改善箇所説明図

不具合の内容

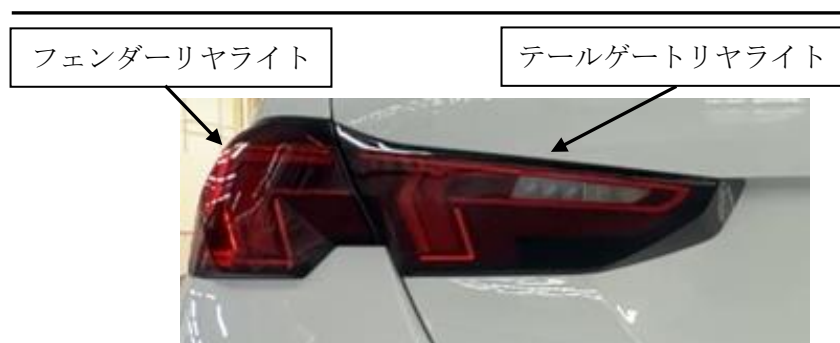
基準不適合発生箇所

注) は、交換する部品を示す。

リヤライト*の LED ドライバにおいて、製造工程が不適切なため、誤ったソフトウェアが搭載され、リヤライト制御ユニットのソフトウェアと互換性がないものがある。
そのため、点灯開始時の特定の制御条件下における内部診断の際に、異常がないにもかかわらず故障と誤判定し、尾灯、制動灯または方向指示器が不点灯になるおそれがある。

全車両、不具合品に該当するリヤライトを良品に交換する。
